ACLARACIÓN No. 1

LPN No.27-2024-SEAPI-UNAH

“CONSTRUCCIÓN EDIFICIO DE AULAS LUCEM ASPICIO, CIUDAD UNIVERSITARIA”

ACLARACIÓN No. 2
LPN No.27-2024-SEAPI-UNAH

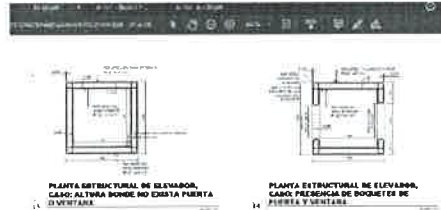
11. Favor confirmar las dimensiones correctas del cubo del elevador, notamos discrepancias entre planos tanto en distancias como en área. Adjuntamos imagen:

A. Plano A-111

B. ES26

C. A-113

R. Las dimensiones correctas del cubo del elevador son **2.35x1.72 metros (+/-25%)** (ancho por profundo). Ver Enmienda No.1, SECCIÓN VIII. PLANOS

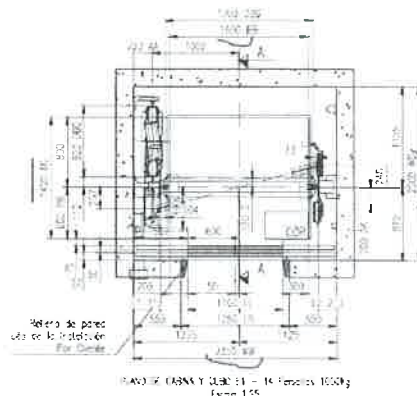
26. Favor confirmar si es nuestra responsabilidad brindar oficina a supervisión. En caso de ser afirmativo brindar los m2 que esta tendría y el alcance (aire acondicionado, acabados, etc.)

R. Área de la Oficina 3.00m X 4.00m.

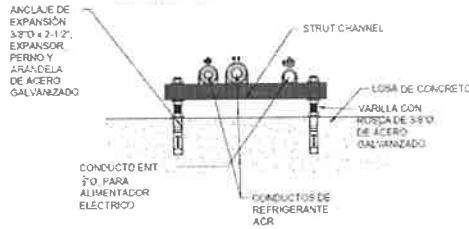
24. ¿Se debe canalizar la alimentación de fuerza y control entre evaporador y condensador?

R. Abocarse al detalle de instalación plano IM-08 Detalles de Construcción donde se especifica que el cable de control va sujeto a la tubería de refrigeración con fajillas plásticas y la tubería de potencia o fuerza canalizada con tubería EMT interna e IMC externa según especificaciones eléctricas. Así en formato de oferta cableado de control tipo TSJ adosado a tubería de refrigeración.

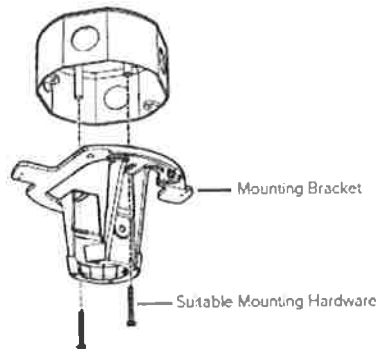
26. ¿Para el ventilador de techo, proporcionar como sería el detalle de fijación bajo el cielo falso?

R.

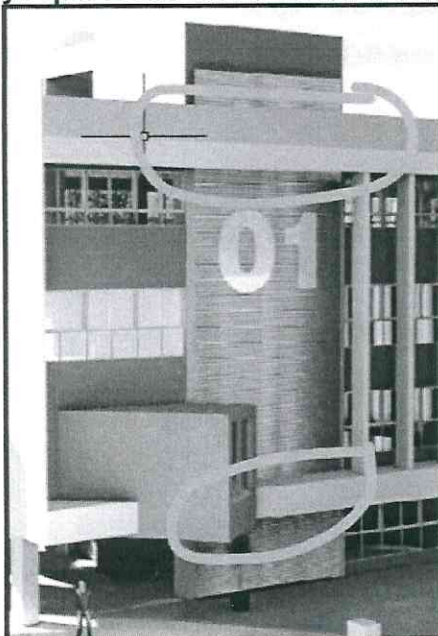
14. El ítem 18.02 “Construcción de pared de bloque de concreto de 6” con refuerzo horizontal VR #2 @ 2 ó 3 hiladas (ver plano de detalle A-04), mortero 1:4. Incluye andamio.”, hace referencia al plano A-04, sin embargo, este plano es de terracería

y no contempla ningún detalle de paredes, por favor indicar plano correcto y determinar si el refuerzo #2 será a cada 2 o 3 varillas.

R. Se modifica la descripción en la Lista de Cantidades sección D. **OBRA CIVIL EN EDIFICIO**, sub sección **18. Obras De Albañilería**, ítems del **18.02**.

Ver llamado ESPECIFICACIÓN DE ALBAÑILERÍA en planos MA-111, MA-112 y MA-113. Ver cuadro de ACABADOS DE PARED (W) inciso A, A' y B en planos A-132, A-133 y A-134 donde se encuentra la especificación Correspondiente a dicha pared.

R. Se agregan los nombres de **Soleras, Jamba y Castillos** en los planos **MA-111, MA-112 y MA-113** para su fácil ubicación, dichos detalles de secciones ya están en los planos entregados.
